# 改善箇所説明図

## 【対象車両外観、改善対象部位】

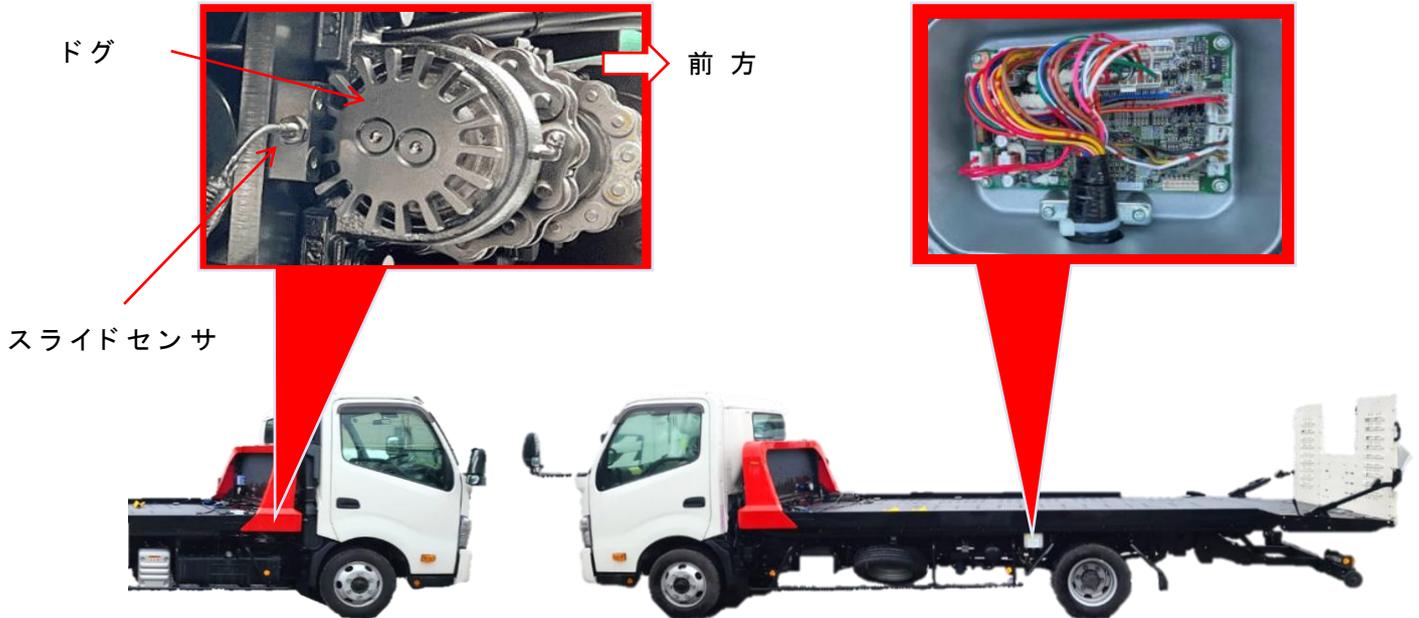
1. 不 具 合 : 右 舷 側 スライドセンサ部

2. 不 具 合 : 制 御 プログラムの不 備

1台積車両運搬車の各動作の検知方式及び制御プログラムにおいて、設計検証及び評価不足により、検知不備及び制御プログラムのエラーが発生し、作動停止してしまうことがある。そのため、そのままの状態で使用を続けると、荷台をスライドさせる事が出来ないおそれがある。

全車両、各動作の検知方式及び制御プログラムを対策品に交換する。

変 更 前	変 更 後
動作検知方式 及び 制御プログラム	 <p>スライドセンサ</p>	 <p>近 接 センサ</p>
